### Добавление 40 — Правила № 41 ООН

#### Пересмотр 2 — Поправка 8

#### Единообразные предписания, касающиеся официального утверждения мотоциклов в отношении шума

«Расположение микрофонов для проведения испытания на уровень шума, производимого транспортным средством в неподвижном состоянии

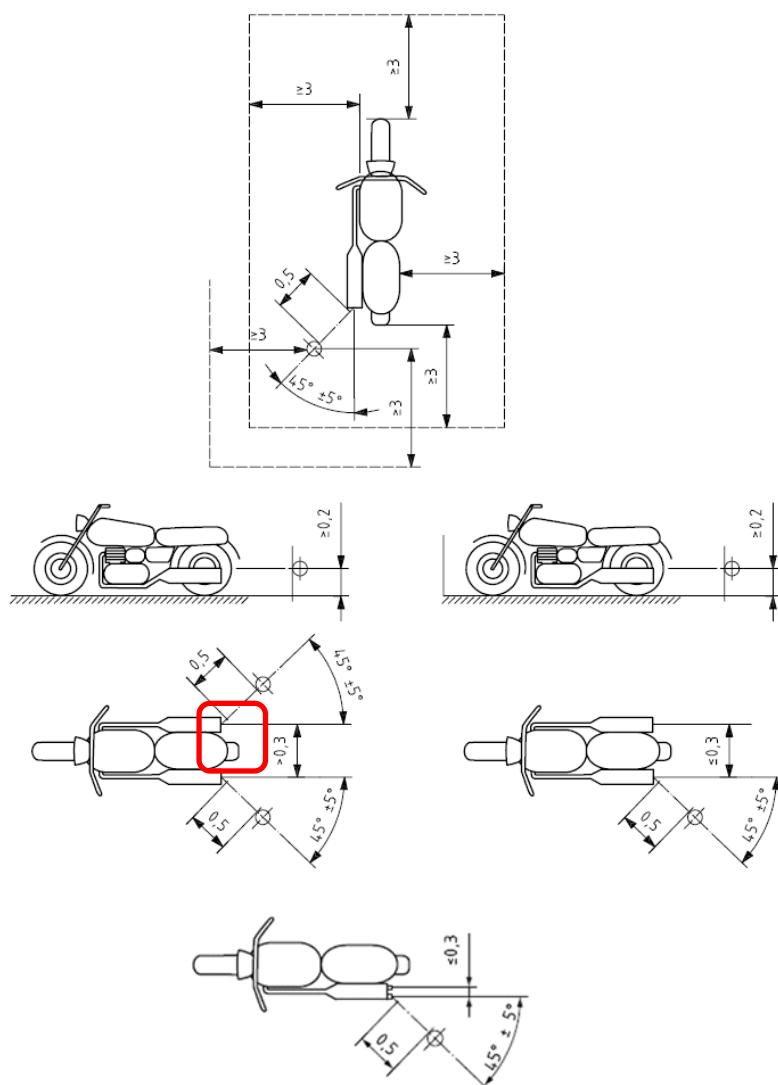
«2.4.1      Расположение микрофона (см. добавление 2)

Если транспортное средство имеет не менее двух срезов выпускных труб, расстояние между которыми составляет не более 0,3 м и которые подсоединенены к одному и тому же глушителю, то проводят только одно измерение. Положение микрофона определяется по отношению к тому срезу, который наиболее удален от продольной оси транспортного средства, или если такого среза нет, то по отношению к срезу, который находится выше над поверхностью грунта. Измерение на расстоянии 0,3 м выполняют в одной плоскости, перпендикулярной оси потока газа из выпускной трубы.

Если транспортное средство имеет не менее двух срезов выпускных труб, расстояние между которыми составляет не более 0,3 м и которые подсоединенены к отдельным глушителям, то проводят только одно измерение. Положение микрофона определяется по отношению к тому срезу, который наиболее удален от продольной оси транспортного средства, или если такого среза нет, то по отношению к срезу, который находится выше над поверхностью грунта.

В случае транспортных средств, в которых срезы выпускных труб находятся на расстоянии более 0,3 м друг от друга, проводится одно измерение по каждому срезу, как если бы он был единственным, причем регистрируют наиболее высокий уровень давления звука. Для целей проверки в дорожных условиях контрольная точка может быть перенесена на внешнюю сторону корпуса».

Добавление 2 изменить следующим образом:
